Comunicato (pubblicato sulla G.U. n. 57 dell'8.3.02) relativo al DPR 24 novembre 2001, n. 474, recante:"Regolamento di semplificazione del procedimento di autorizzazione aòòa circolazione di prova dei veicoli."

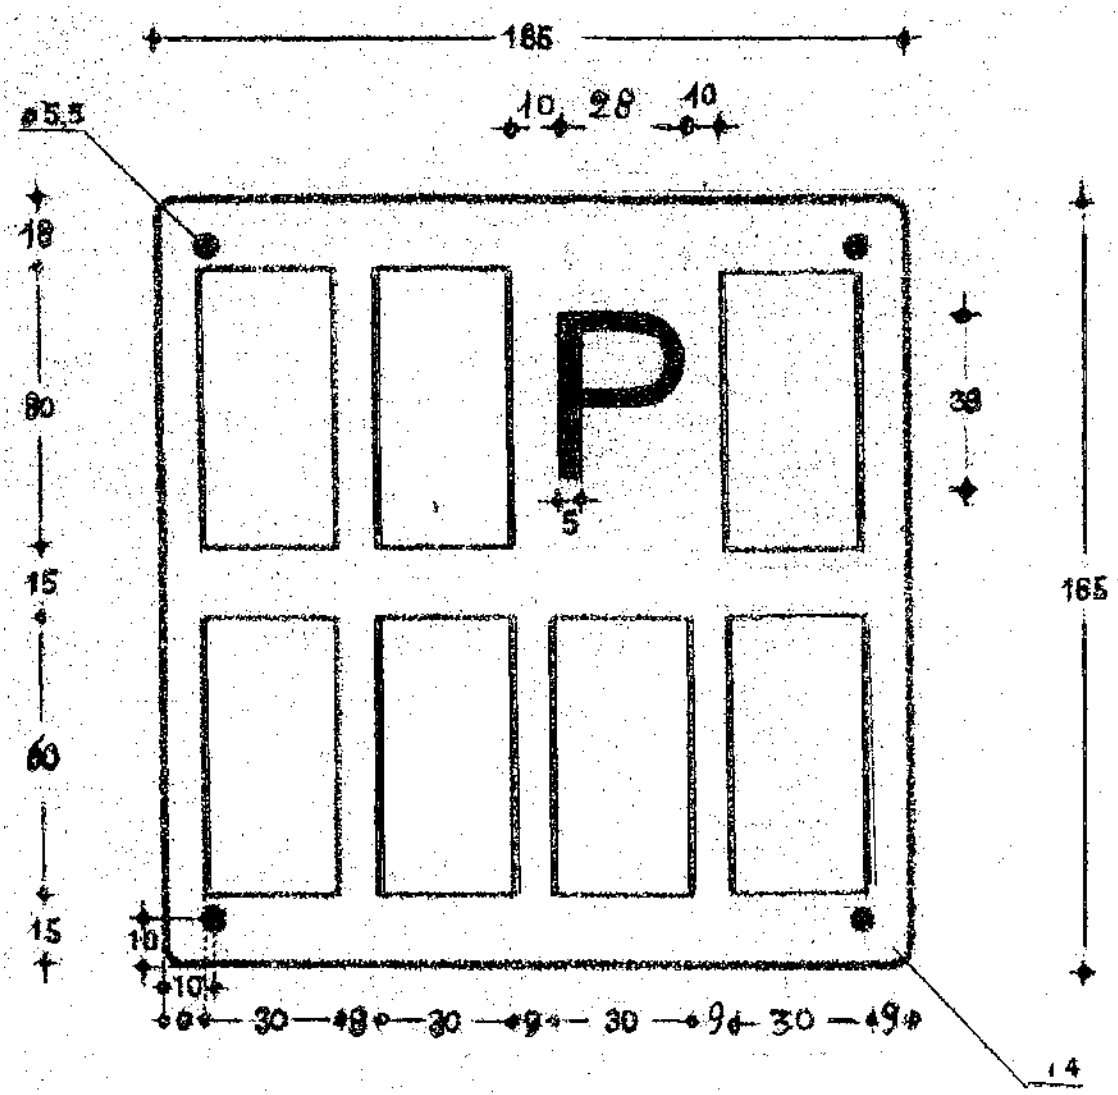
Nell'allegato al decreto citato in epigrafe, pubblicato nella sopracitata G.U., riportante le dimensioni della targa dei veicoli e il formato dei relativi caratteri, sono apportate le seguenti correzioni: la larghezza del lato superiore indicata con il n."185" è da intendersi correttamente denotata con il n. "165"; ed ancora l'indicazione dell'altezza del lato sinistro frazionata nei n.:"18,80,15,60 e 15" è da intendersi correttamente frazionata nei n. : "15, 60, 15, 60 e 15"
